ועדת שימור – מועצה מקומית זכרון יעקב

ישיבה מספר 03-2026 – יום ראשון 03/09/2026 ב"א באלול תשפ"ו

פרוטוקול החלטות

התכנון המוצע:

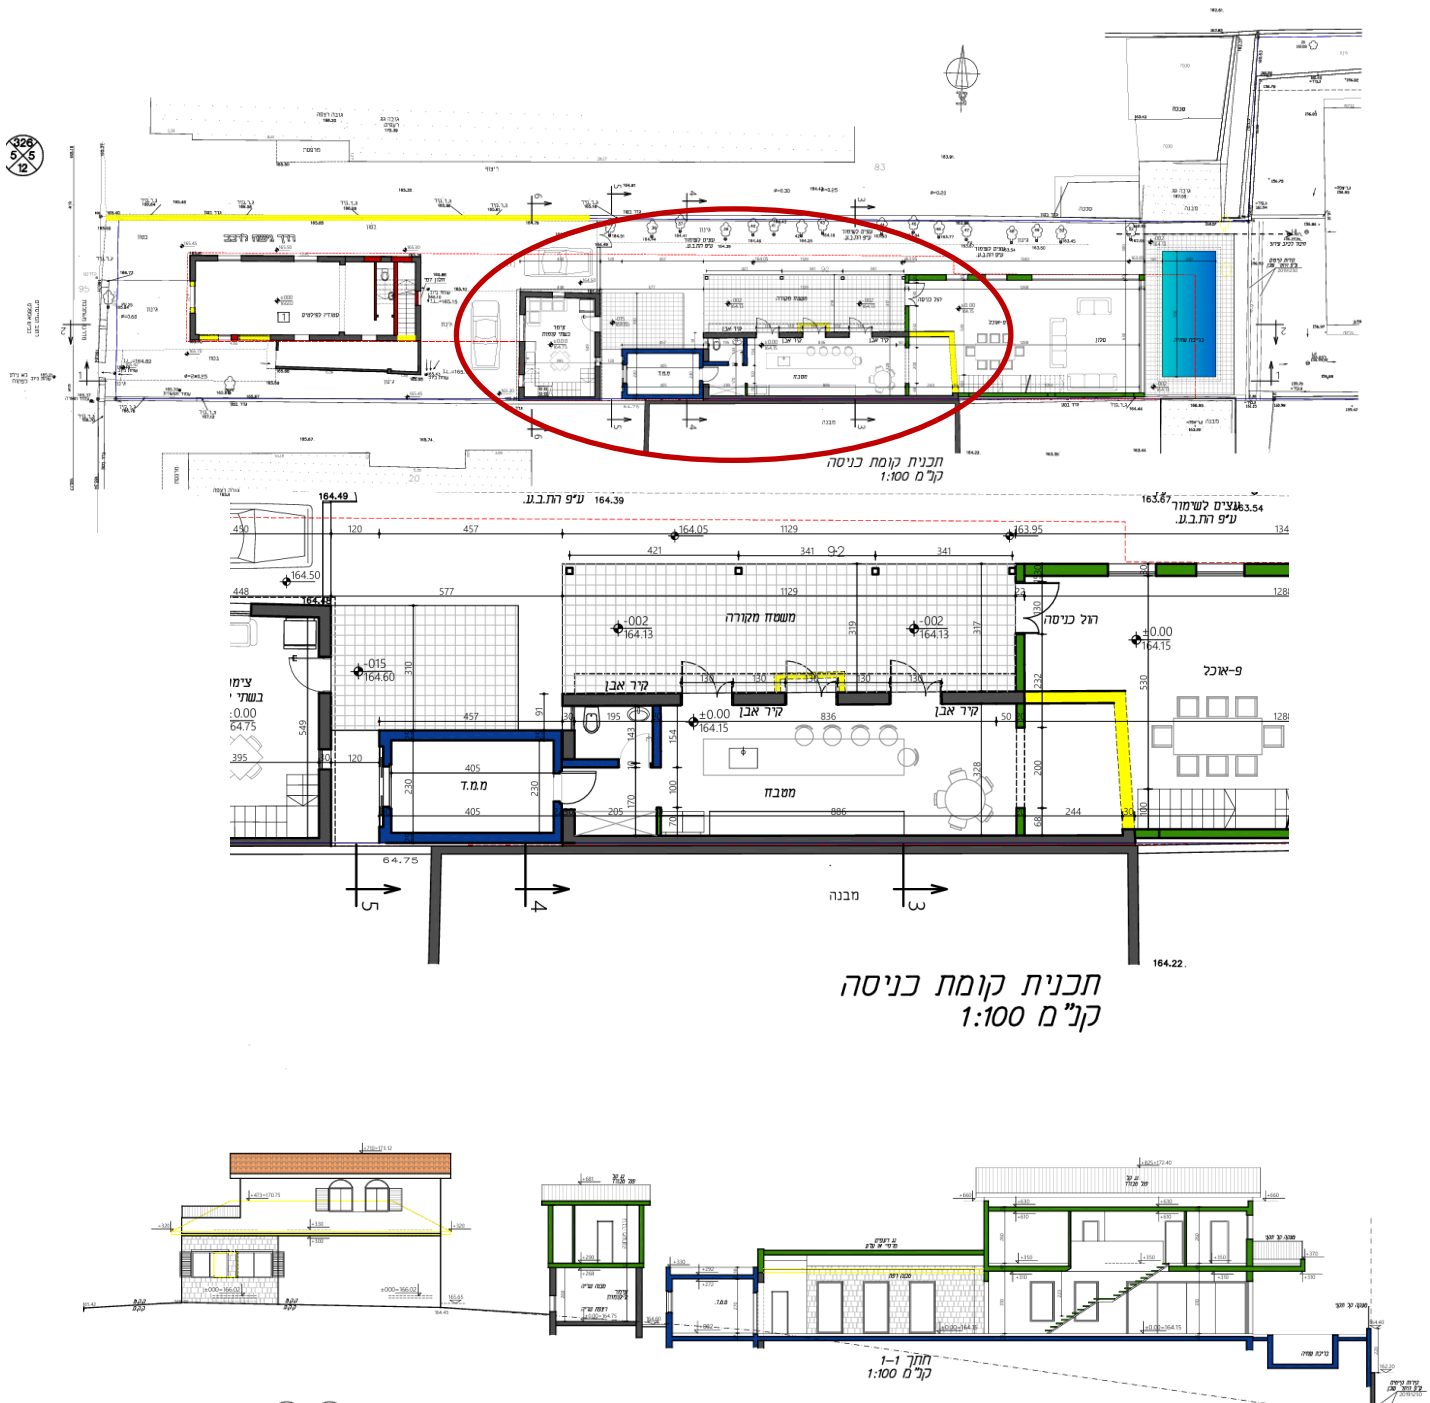
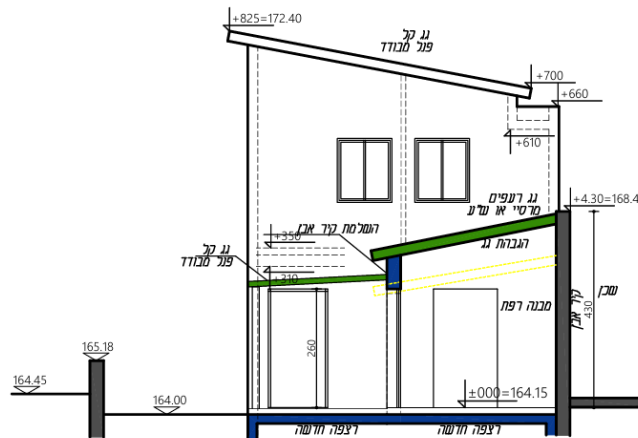
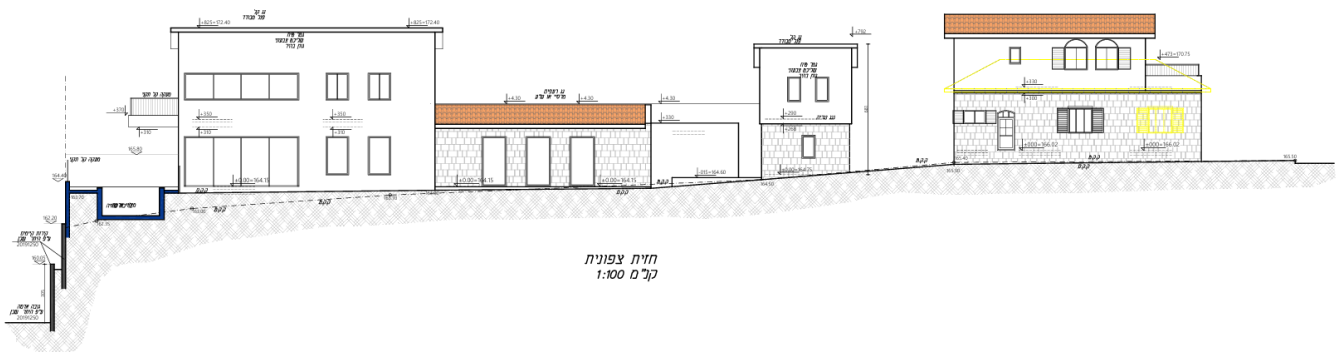
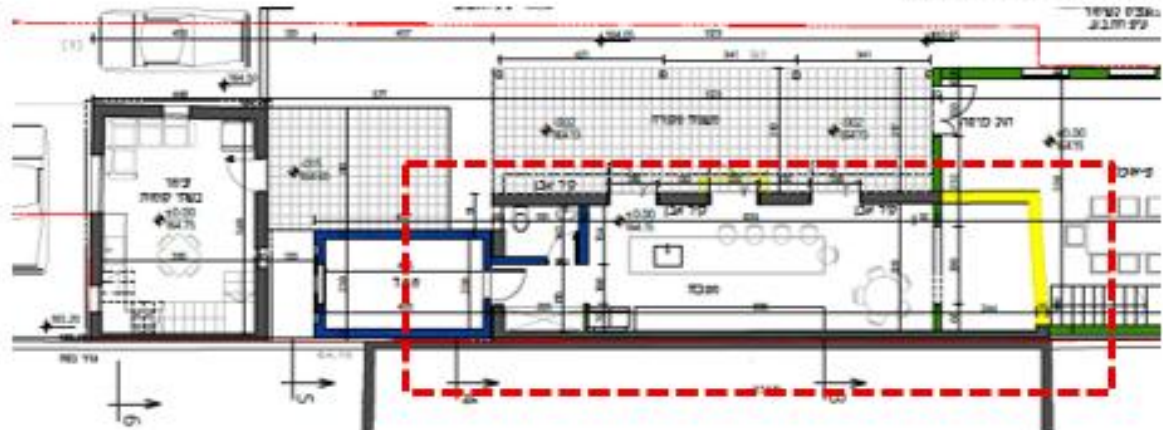
לא ניתן לאשר את הבקשה במתווה המוצע

1. בנייה חדשה בחזית מזרחית:

- a. אין להרוס את המבנה לשימור גם לא באופן חלקי
- b. בנייה בסמוך למבנה לשימור יש לעשות בליווי מהנדס שימור שיכין תוכנית ביסוס ובנייה בסמוך למבנה לשימור.

2. ממ"ד חדש בצד מערב:

- a. לא יאושר במידות אלו - יש לקבל אישור פיקוד העורף לתוכנית הממ"ד
- b. יש להרחיק את הממ"ד מהמבנה לשימור על פי הנחיות מהנדס שימור שיכין תוכנית לביסוס הממ"ד בצמידות למבנה לשימור

דחיית הבקשה לשינויים המוצעים.

בישיבה הקודמת אושרו כבר התאמות תכנוניות לטובת גמישות בתכנון, ובפרט ביחס למבנה הרפת, לרבות בנושא גובה המבנה.
על מבקש הבקשה להיצמד לתכנון שאושר בישיבה הקודמת בתיאום יועץ השימור של המועצה.

קומת קרקע
ק.נ.מ. 1:100

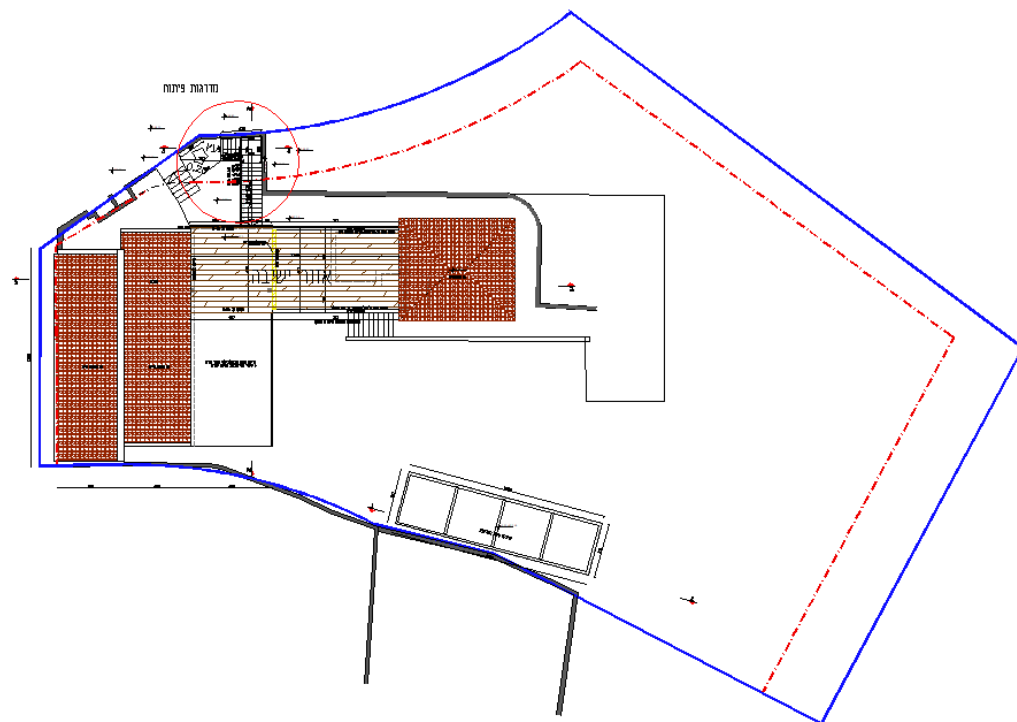
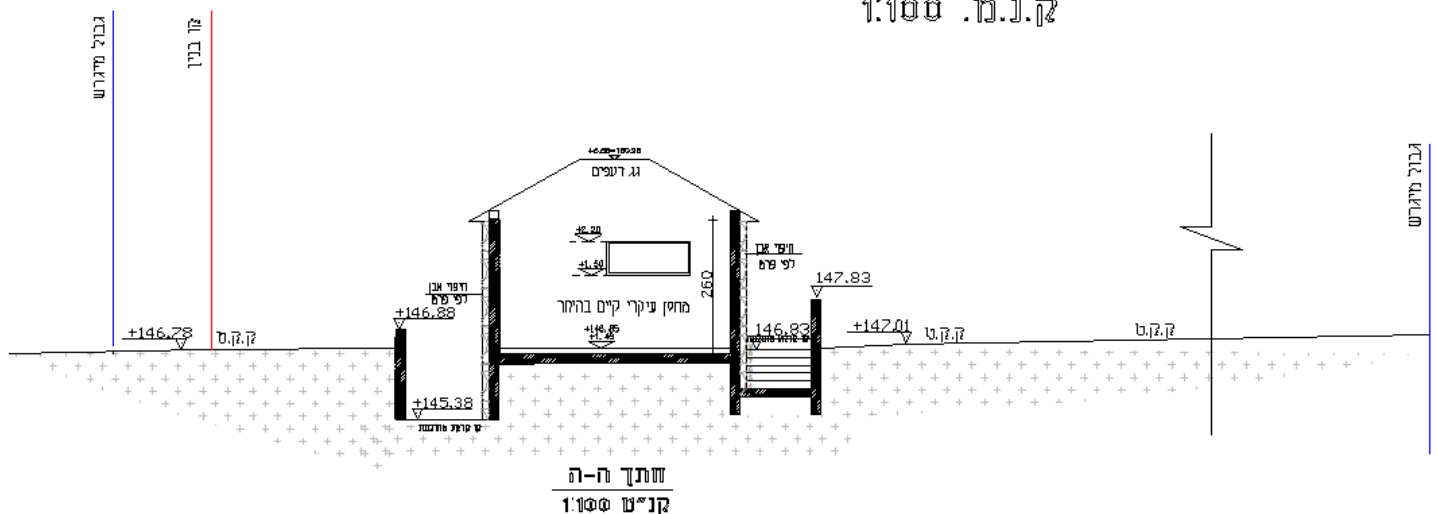
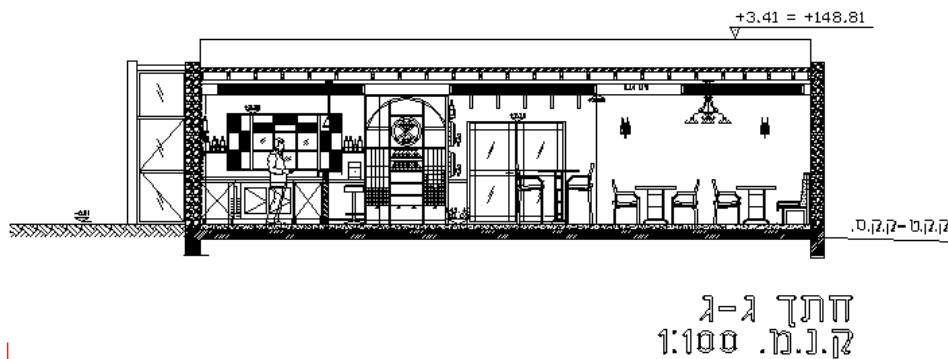
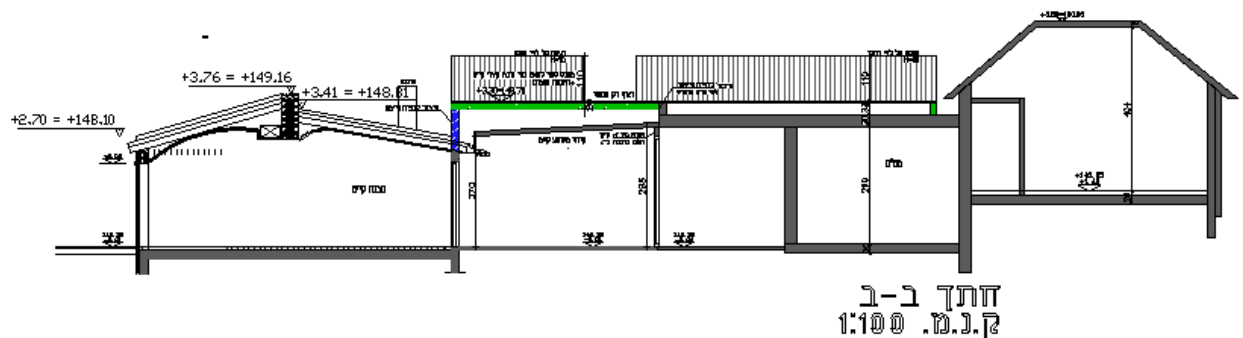
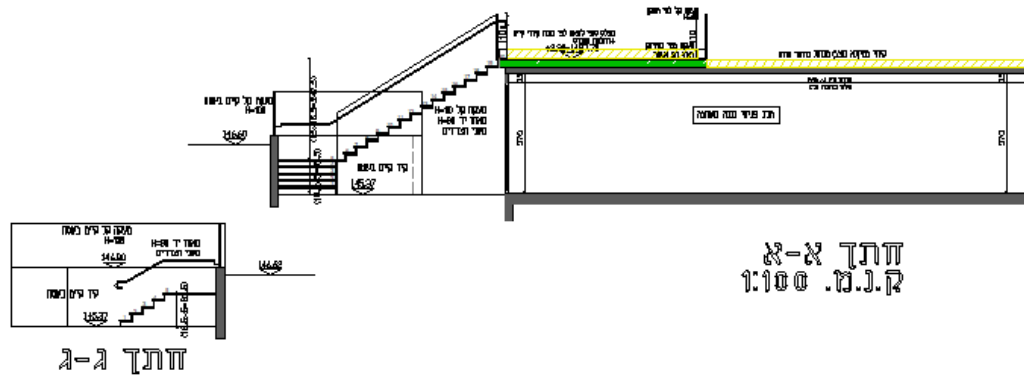
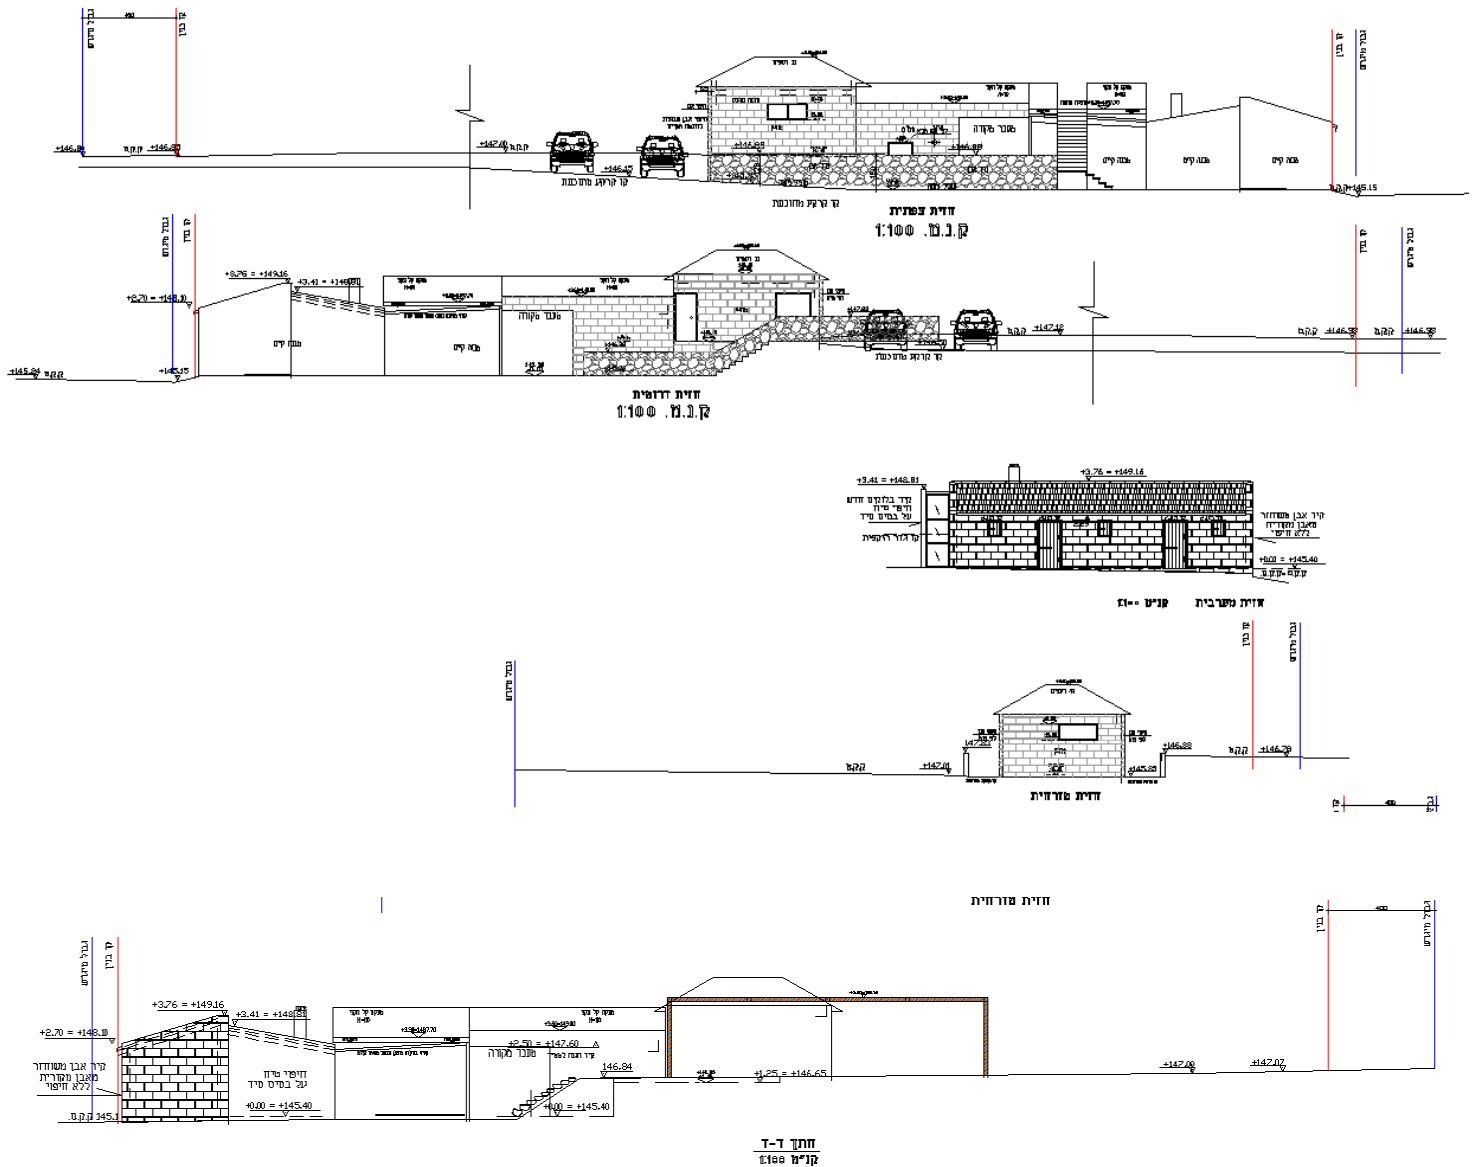
- בהיתר ישנם נושאים שנדרשת וודעת התכנון המרחבית לבדוק:
1. אישור מיקום חצר טכנית בחזית המבנה בפנייה למרחב הציבורי.
 2. אישור גגות שטוחים.

מבט אל החצר הטכנית וחולות המזגנים שפונה לרחוב.

- חצר טכנית בפינת הככר ההיסטורית:
יש להסדיר את החצר הטכנית –
או להעתיק אותה למקום אחר בחלקה או
להציג תוכנית להסתרת תשתיות אלו, כולל פרט, פריסה, ובדיקת מטרדי רעש ואוויר.
 - גרם מדרגות החורג מקווי בניין
גרם המדרגות אינו תקני ואינו חוקי, יש להסדיר את המיקום והמתאר שלו מול הרישוי ולהסדיר את הפרטים
והצורה שלו מול ועדת השימור
 - מרפסת גג
ככל שמותר על פי תב"ע להשתמש בגג כמרפסת אין מניעה לאשר את הבקשה
- פרגולה:
ככל שהפרגולה בגב המבנה ואינה סותרת את הוראות החוק ניתן לאשר אותה בתנאי שהתוכנית תכיל פרט של
חומרי הפרגולה ושאלו יתאימו לאופי המקום.

לאשר את הבקשה, בכפוף לתנאים הבאים:

1. החזית הצפונית – יש לתאם את תכנון החזית הצפונית, הפונה למרחב הציבורי ולכיכר העירונית (לפי ש/916/ב) בתיאום יועץ השימור. במסגרת זו יש להסדיר ולהסתיר את התשתיות והמערכות הפונות למרחב הציבורי.
2. פרגולה ומרפסת הגג – אין מניעה לאשר את הפרגולה ואת מרפסת הגג, ככל שניתן בהתאם להוראות התב"ע החלה. עם זאת, לא תתאפשר סגירת חורף, פרגולה או כל סגירה אחרת במרפסת הגג, ללא דיון בוועדת השימור.
3. גרם המדרגות – יש להסדיר את גרם המדרגות מול הוועדה המקומית/רשות הרישוי, וכן לתאם את פרטיו בתיאום יועץ השימור.
